Tiroler Umwelthanwaltschaft

Tiroler Wasserkraft AG (TIWAG), Innsbruck; Pumpspeicherkraftwerk Kühtai Revision 3 –Ergänzende Stellungnahme des Landesumweltschalt

Geschäftszahl LUA 0-4.1/21/18-2013
Innsbruck, 24.01.2014

Abbildung 2: Geplante Maßnahmen im Bereich Schranbach/Fischbach.

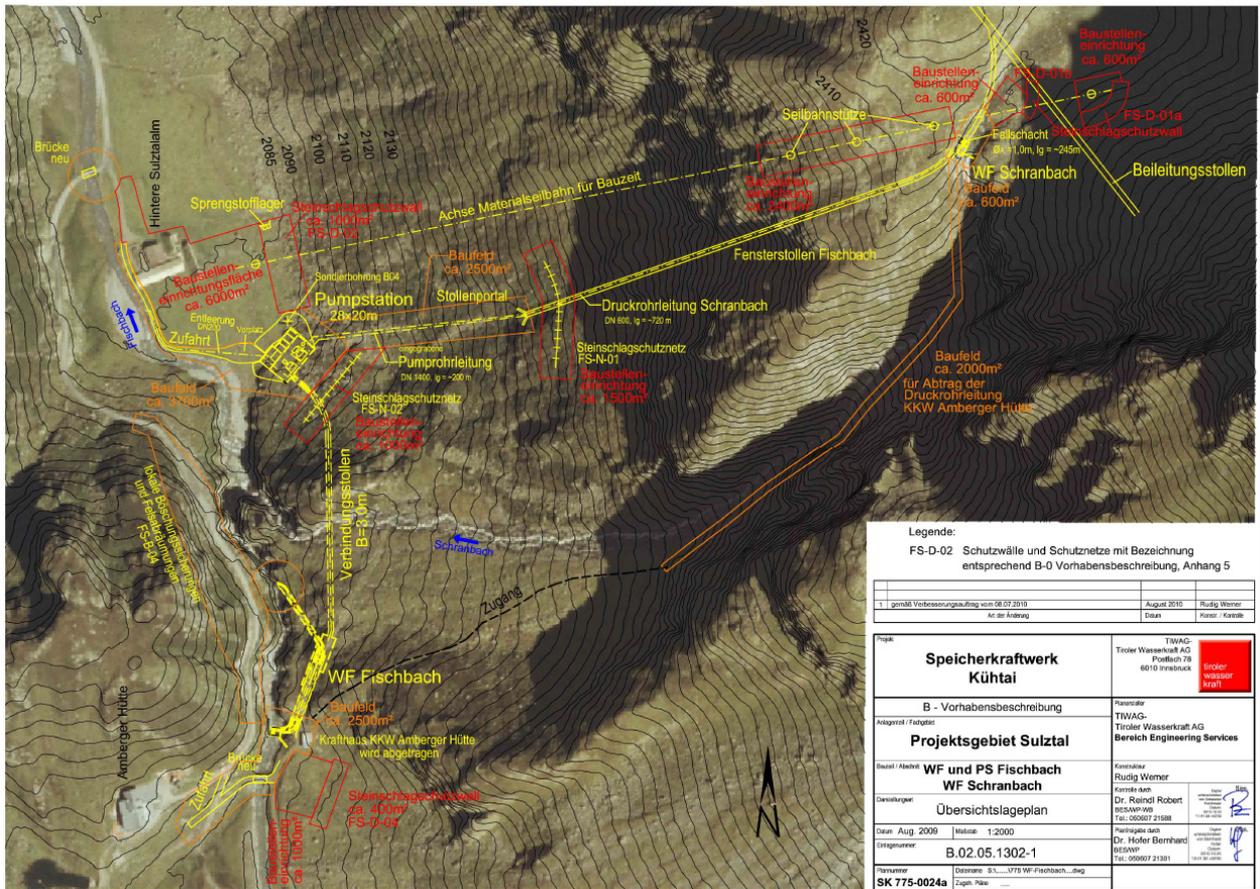
Die Ursprünglichkeit des betroffenen Landschaftsraumes soll nun durch hochtechnische Eingriffe völlig überformt und in weiten Teilen zerstört werden. Die derzeitige Nutzung des Schranbaches durch ein kleines Tirolerwehr –versteckt im kaskadenartigen Schluchtabschnitt– führt zu keinen landschaftlichen Defiziten im Ursprungsbereich, die zukünftige Nutzung wird nur unter massivsten Eingriffen in das Landschaftsbild zustande kommen.

All diese Maßnahmen mit Materialseilbahn, Baustollen, Baustelleneinrichtungsflächen direkt im Ursprungsbereich des Schranbaches, Steinschlagschutzwall, zahlreichen Sprengungen und großflächigen Betonierarbeiten sollen an einem Kernbereich des Ruhegebietes Stubai Alpen, an einem sehr sensiblen Gewässertyp (Limnokrene) durchgeführt werden, um zukünftig beim Hochpumpen des Fischbachwassers Energie (rund 3,2 GWh/a) einzusparen.

3,2 GWh/a entsprechen in etwa einem Kleinwasserkraftwerk mit einer Leistung von unter einem Megawatt. Ein derartiges Kleinwasserkraftwerk würde nach Ansicht der Tiroler Umweltschutzbehörde im Zuge der Abwägung der langfristigen öffentlichen Interessen nie eine naturschutzrechtliche Bewilligung am dargestellten Vorhabensort erlangen.

Die Verhältnismäßigkeit zwischen diesem unbestritten schweren Natureingriff und der vergleichsweise geringen Energieerzeugung zum Zwecke des Hochpumpens des Fischbachwassers ist nach Ansicht der Tiroler Umweltschutzbehörde nicht gegeben. Damit fehlt nach Ansicht der Tiroler Umweltschutzbehörde diesem –für das Gesamtvorhaben nicht unbedingt erforderlichen– Anlagenteil ein überwiegendes öffentliches Interesse.

Es stellt sich vielmehr die Frage, ob es sich bei dieser Stromeinsparung nicht nur um eine im Privatinteresse der Antragstellerin gelegene Disposition handelt. Bejahendenfalls wäre aus Sicht der Tiroler Umweltschutzbehörde damit eine Bewilligungsfähigkeit dieses Anlagenteiles nicht gegeben.

Abbildung 3 zeigt beispielhaft die zu erwartenden Spitzenpegel bei Sprengungen im Bereich der Baustelle Fischbach.

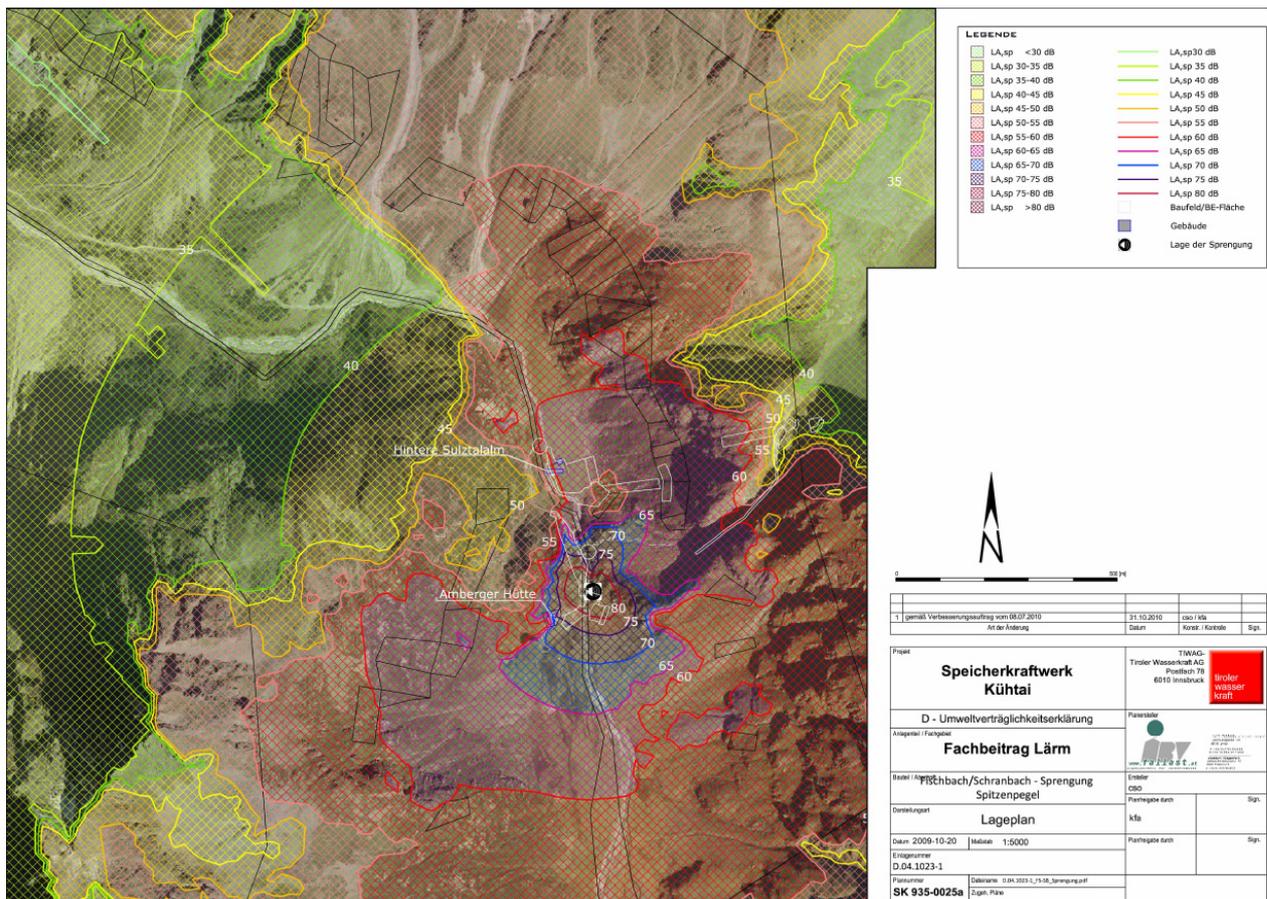
So sind beispielsweise für die Baustelle Fischbach/Schranbach –neben über 4 Jahre verteilten intensiven Bautätigkeiten– 145 Sprengungen und 80 Hubschrauberflüge notwendig. Insgesamt ergeben sich allein für diese Baustelle selbst noch im Bereich der Amberger Hütte hohe Eingriffserheblichkeiten durch Richtwertüberschreitungen.

Im FB Tiere und ihre Lebensräume führen diese Lärmbeeinträchtigungen wiederum beispielhaft für die Baustelle Fischbach/Schranbach zu sehr hohen Eingriffserheblichkeiten durch Störwirkung in Bezug auf die Vogelarten Alpenbraunelle, Bachstelze, Bergpieper, Gebirgsstelze, Wasseramsel, Stein- und Schneehuhn und eventuell auch Wiesenpieper (Seite 219). Für die vorkommenden Säugetierarten (vor allem Schalenwild und Murmeltier) werden der Baustellenbetrieb und die damit verbundenen Aktivitäten (Sprengungen, Einsatz von Baumaschinen und Baufahrzeugen, Hubschrauberflüge) zu einer massiven Beunruhigung führen, die seitens des Fachbereiches mit hoher Eingriffserheblichkeit bewertet wird (Seite 220).

Es ist zweifelsfrei davon auszugehen, dass die Errichtung der Anlagenteile im Ruhegebiet Stubaier Alpen (WF Winnebach, WF und PS Fischbach, WF Schranbach, WF Daunkogelfernerbach und WF Unterbergbach) zu jahrelangen maßgeblichen Lärmentwicklungen führen wird. Dieser Umstand sowie die geplanten Hubschrauberflüge im Bereich des Ruhegebietes Stubaier Alpen sind im Zusammenhang bzw. unter Berücksichtigung und Anwendung der hierfür wesentlichen Bestimmungen der Ruhegebietsverordnung zu beurteilen. Die zuständige Behörde wird daher vorweg zu prüfen und zu klären haben, ob das geplante Vorhaben in dieser Form genehmigungsfähig ist.
